改善箇所説明図

改善の内容

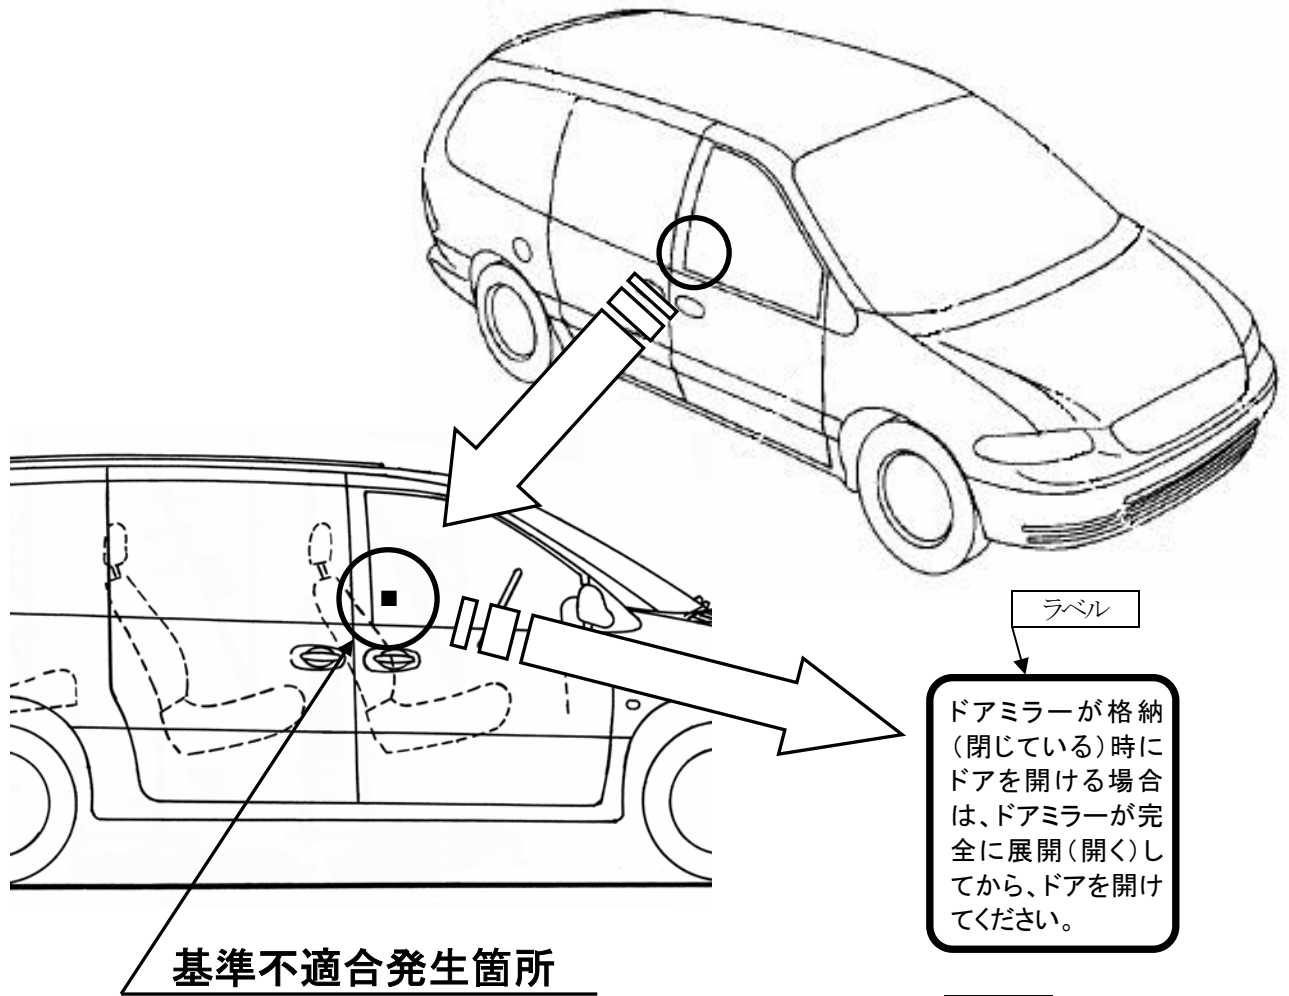
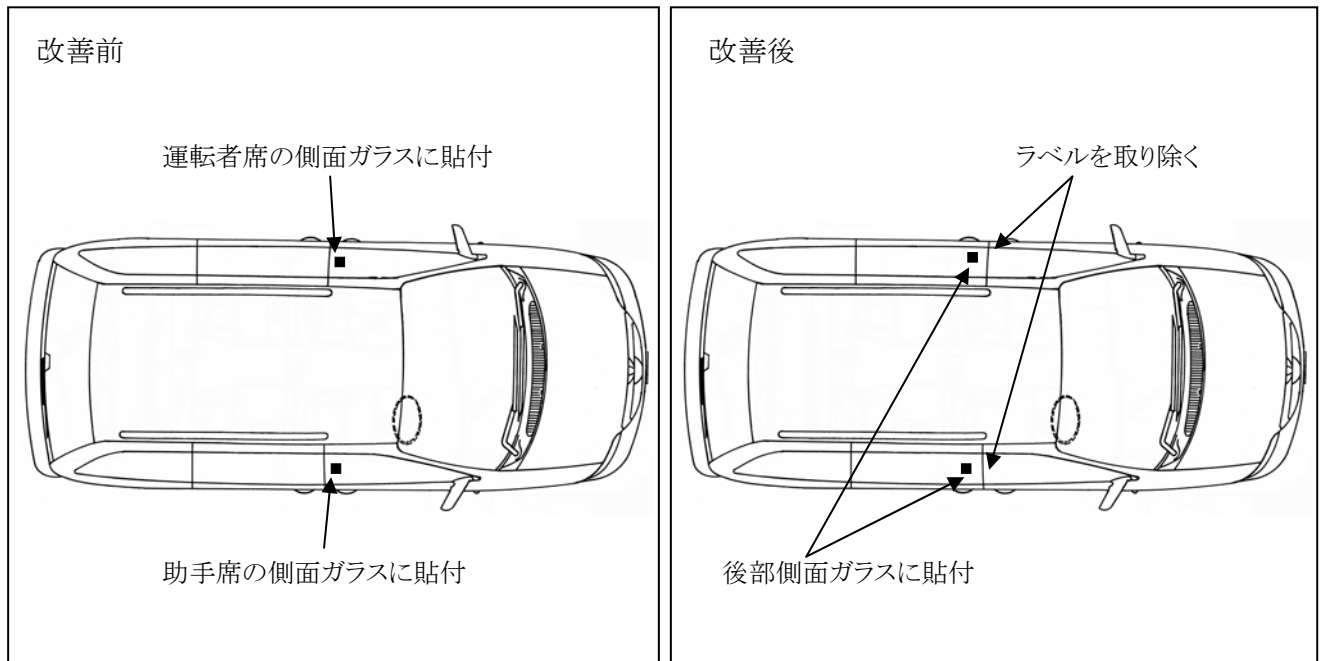
窓ガラスにおいて、電動格納式後写鏡の格納時におけるドア開閉に関する注意を示すラベルが、運転者席と助手席の側面ガラス後端下部に貼付されているため、運転者の視野を妨げるおそれがある。

全車両、当該注意ラベルを取り外し、対策された注意ラベルを左右スライディング・ドアの窓ガラス前端下部に貼付する。
